DĖL PIRKIMO DOKUMENTŲ PAAIŠKINIMO IR PATIKSLINIMO_6

Akcinė bendrovė „Via Lietuva“ (toliau – perkančioji organizacija) vykdo viešojo pirkimo *Valstybinės reikšmės krašto kelio Nr. 173 Molėtai–Pabradė ruožo nuo 23,074 iki 27,054 km rekonstravimas*“ (Pirkimo ID 5939681), atliekamo atviro konkurso būdu, procedūras ir, atsakydama į tiekėjų klausimus*, teikia pirkimo dokumentų paaiškinimus/patikslinimus.

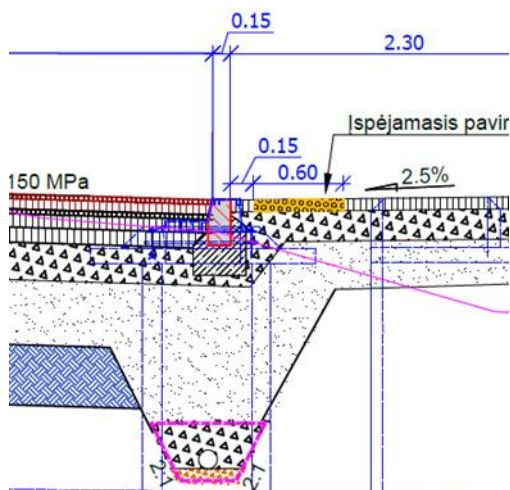
Patikslinkite gatvės bortų aukštį:

4. Vieno lygio nuvažos	4.1	Nuleistų gatvės bortų įrengimas	m	115
4. Vieno lygio nuvažos	4.2	Įžemintų gatvės bortų įrengimas	m	192

Paaiškiname, kad pagal pateikta detalę projektuojamas kelio bortas 15x30x100 cm. Borto viršus įrengiamas viename lygyje (be peraukštėjimo) su važiuojamąjį dalimi ir projektuojama pėsčiųjų tako dalimi.
